1. Sur l'OAP de programmation de projets Quelle (à Saran) :

2. Sur le projet de règlement du PLUM

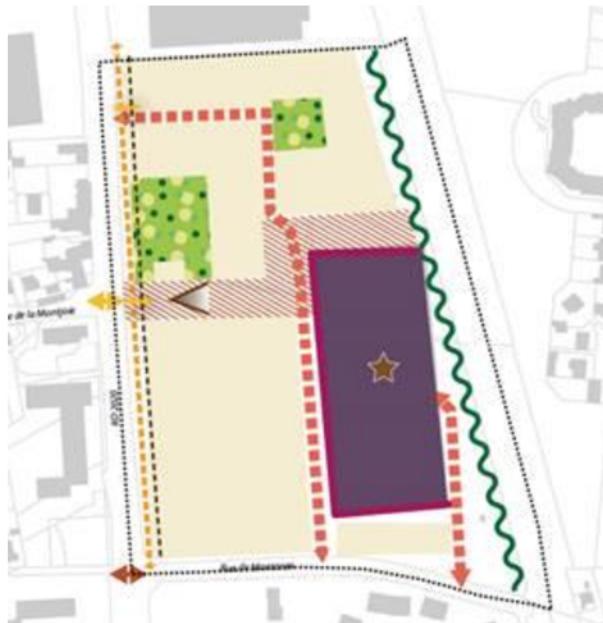
- Demande de précision du mode de calcul de la bande de recul de 11 mètres :

Dans la mesure où la limite de la voie est amenée à évoluer dans le temps du fait du réaménagement de la RD 2020 en boulevard urbain, nous demandons qu'il soit précisé que la règle de « recul de 11 mètres des constructions » figurant sur le schéma de l'OAP se mesure « à compter de la limite de la chaussée carrossable de la RD2020 existante au jour de l'approbation du PLUM ».

- [Demande de modification/précision de la légende « espace public de type place à créer »](#)

La partie située au nord du bâtiment Quelle à réhabiliter ne sera finalement pas rétrocedée dans les espaces publics de la Métropole. Nous demandons :

- Soit de modifier le schéma afin de supprimer cette légende pour la partie du terrain de l'OAP située au nord du bâtiment Quelle ;
- Soit, afin d'écarter toute ambiguïté sur la portée de la règle, de préciser que cet « espace public de type place à créer » n'est pas réservé aux seuls piétons et modes doux et ne fait pas obstacle à un usage partagé avec d'autres véhicules (voirie secondaire pour la desserte du bâtiment Quelle, voie échelle pour les services de lutte contre l'incendie, etc.).

- [Demande de modification de la légende « traitement paysager et acoustique de la frange avec la voie ferrée avec une épaisseur de 8 mètres minimum de bande paysagère ».](#)

Nous demandons que la rédaction de la légende soit précisée afin de supprimer toute ambiguïté sur sa portée dans le cadre de la réalisation de l'opération Quelle.

En effet, le trait est continu tout du long de la voie ferrée mais techniquement on ne peut pas réaliser de bande de 8m au nord-est du bâtiment QUELLE (pas assez de place entre la limite SNCF et le quai du bâtiment QUELLE pour faire passer une voirie), de plus le traitement phonique le long du linéaire du bâtiment QUELLE n'est pas justifié car sa façade donnant sur la voie ferrée sera constituée majoritairement en parking silo.

Rédaction demandée : « *traitement acoustique de la frange avec la voie ferrée (par ex. : mur, clôture, talus ou tout procédé de construction des immeubles assurant une isolation phonique des occupants adaptée, etc.) avec si possible un traitement paysager d'une épaisseur d'environ 8 mètres de bande paysagère* ».
